改善箇所説明図

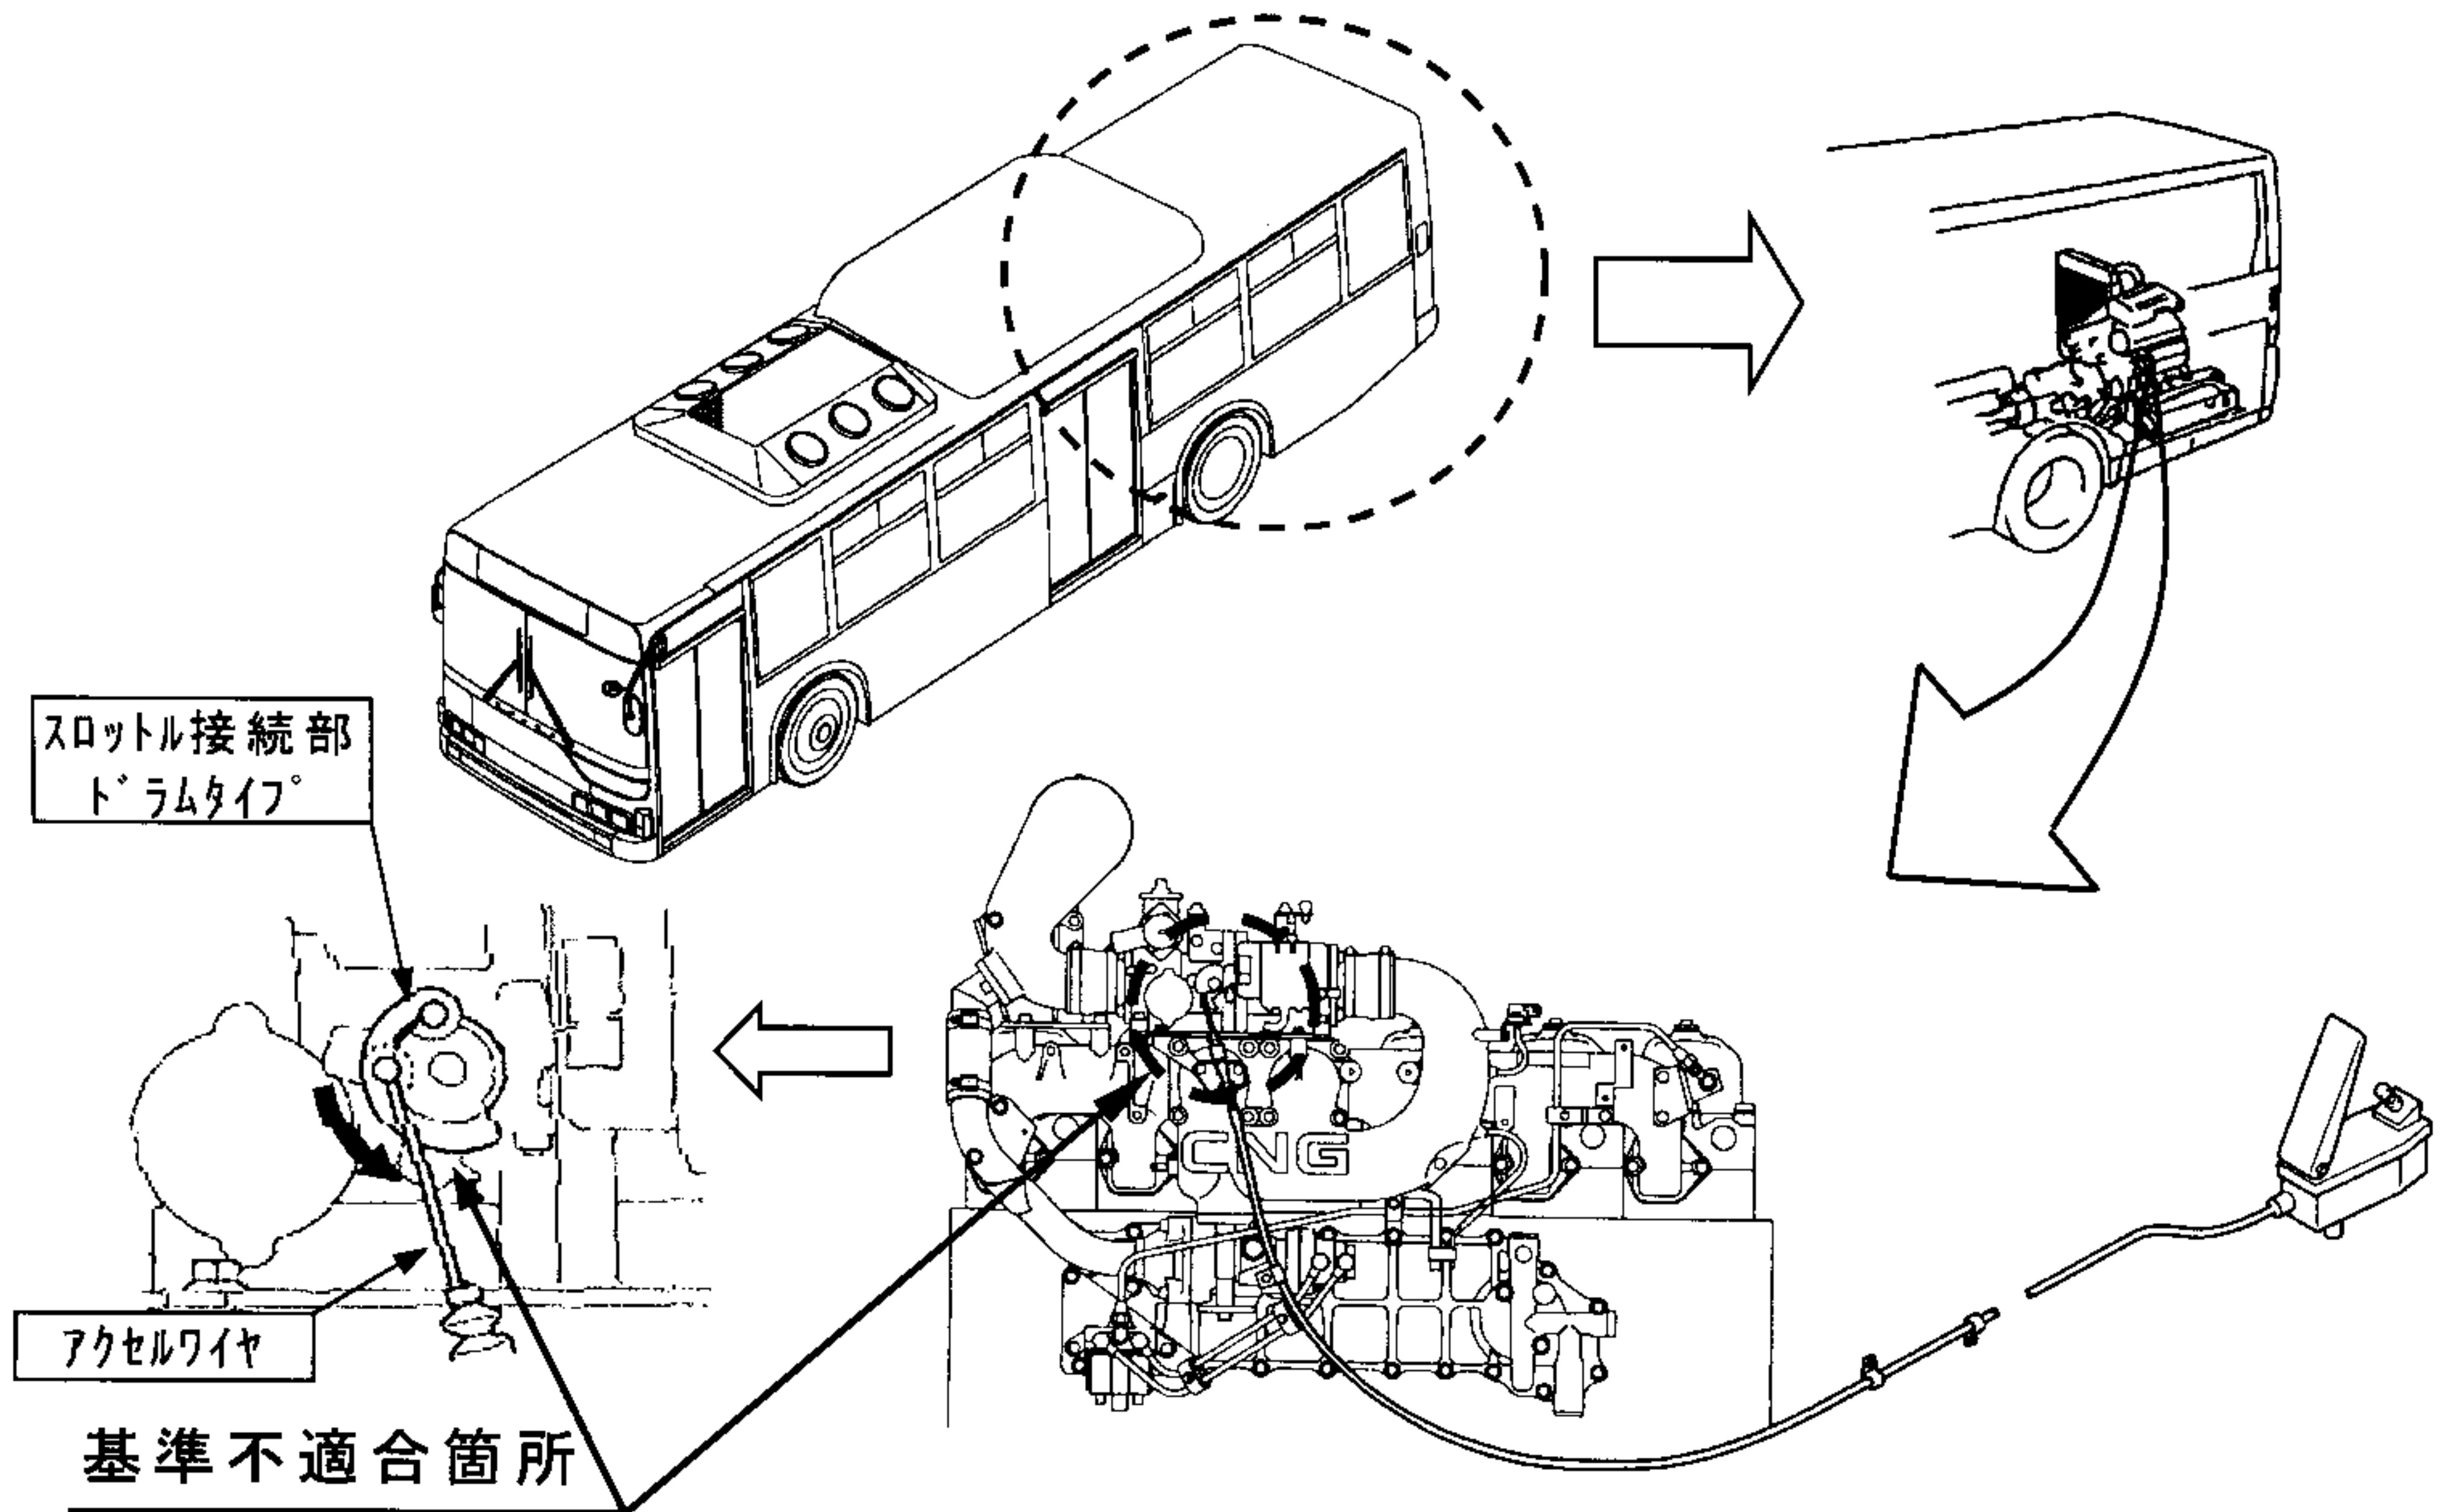
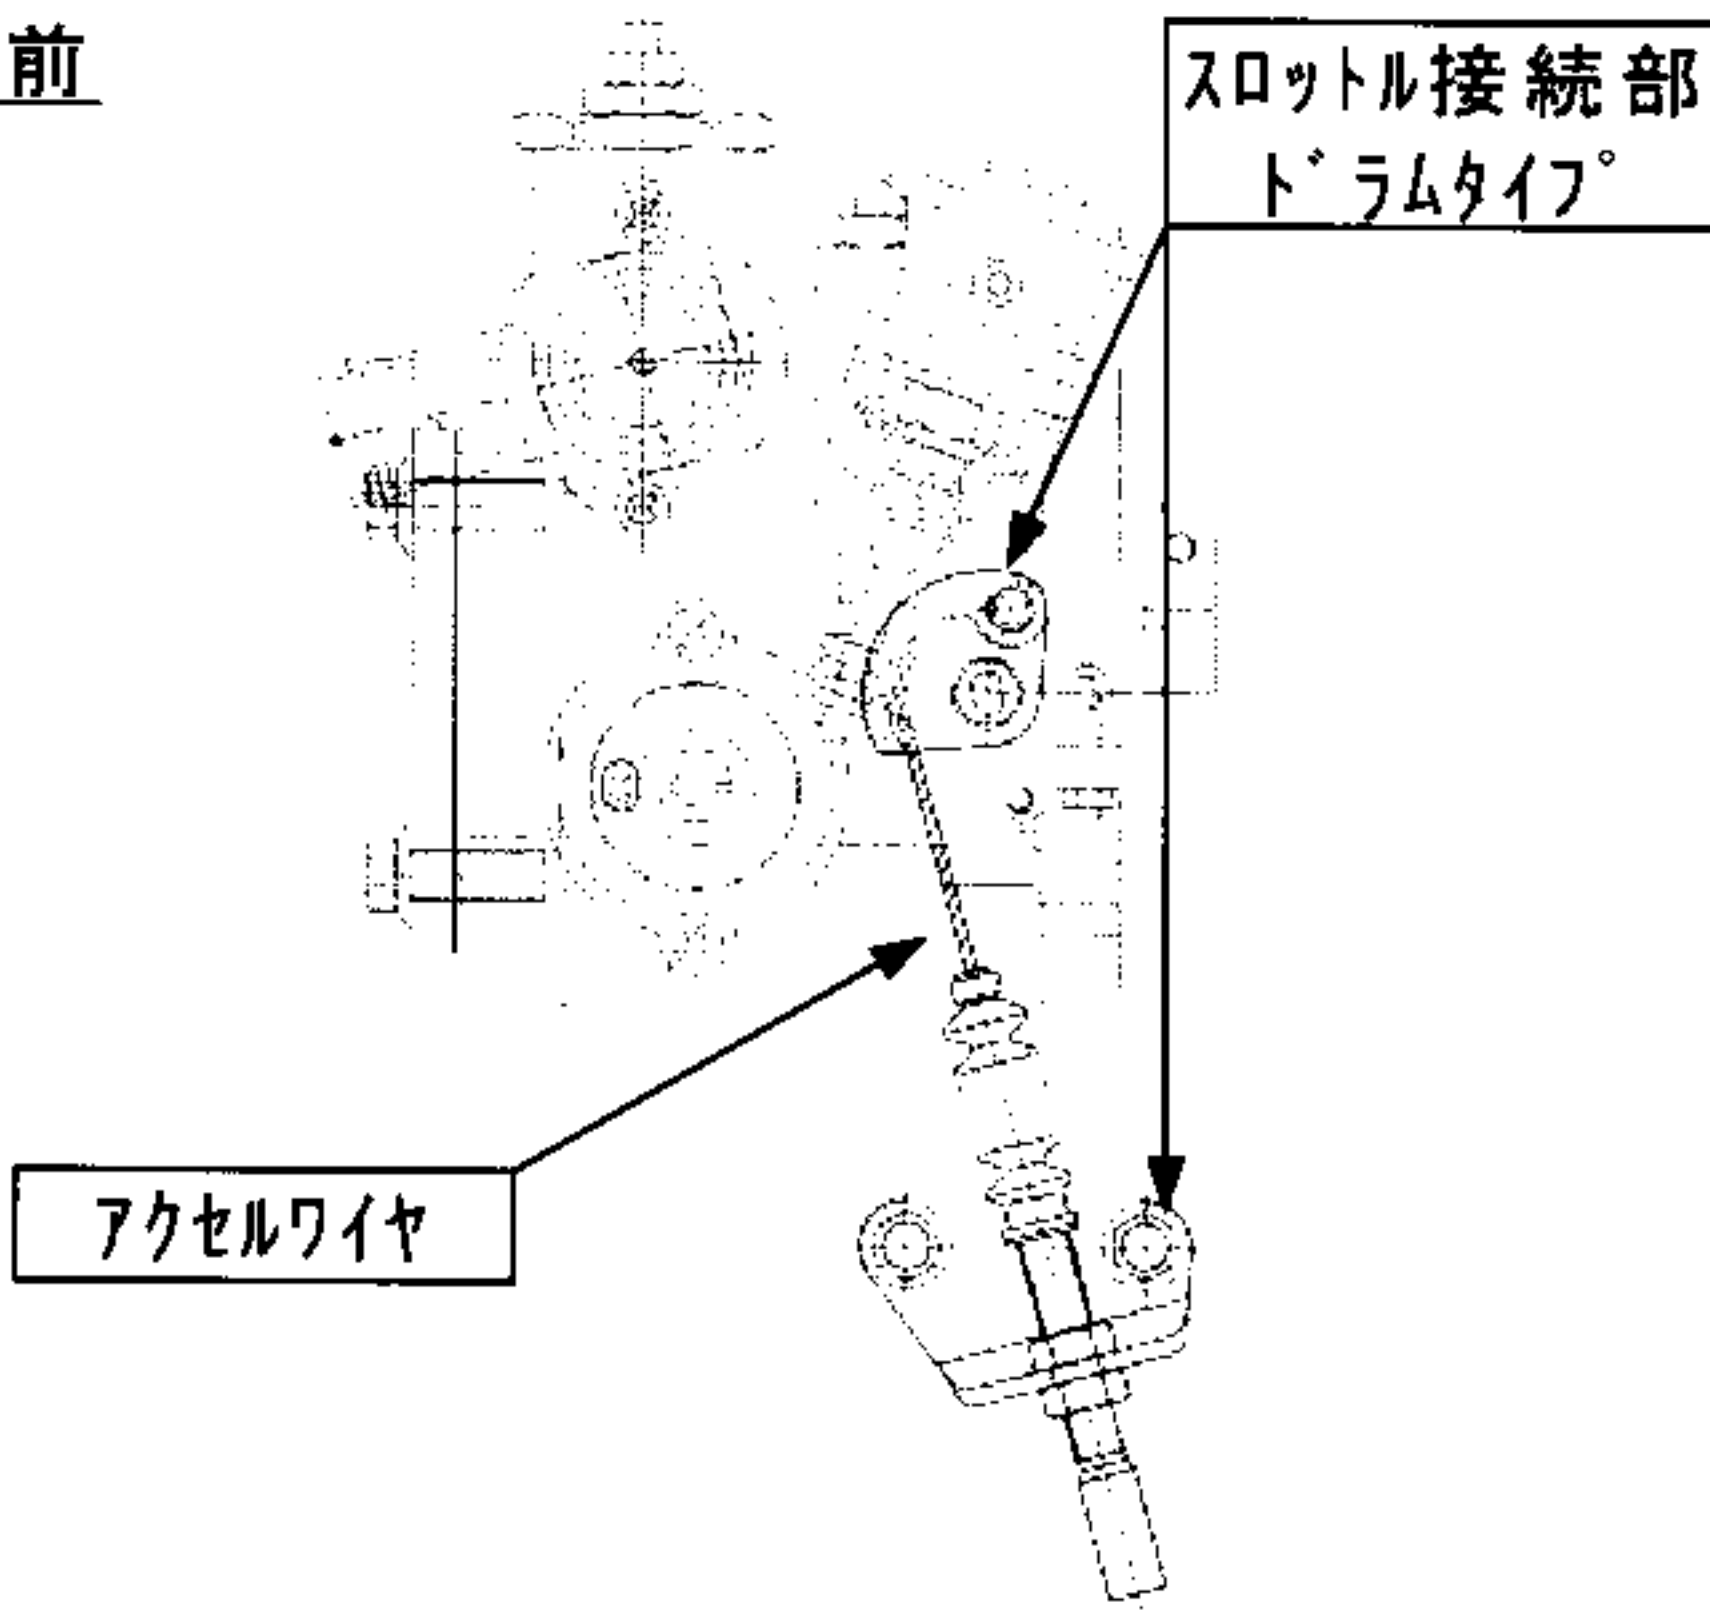
アクセルワイヤのスロットル接続部構造（ドラムタイプ）と当該ワイヤの組み合わせが不適切なため、当該ワイヤの曲げ応力に対する耐久性が不足しており、スロットルの開閉操作を繰り返し行なうとアクセルワイヤが切損する。そのため、アクセルを踏んでも原動機の回転が上昇しなくなるおそれがある。

改善措置の内容	全車両、当該ワイヤ接続部品を対策品と交換し、併せてワイヤも新品に交換する。	
改善前		改善後
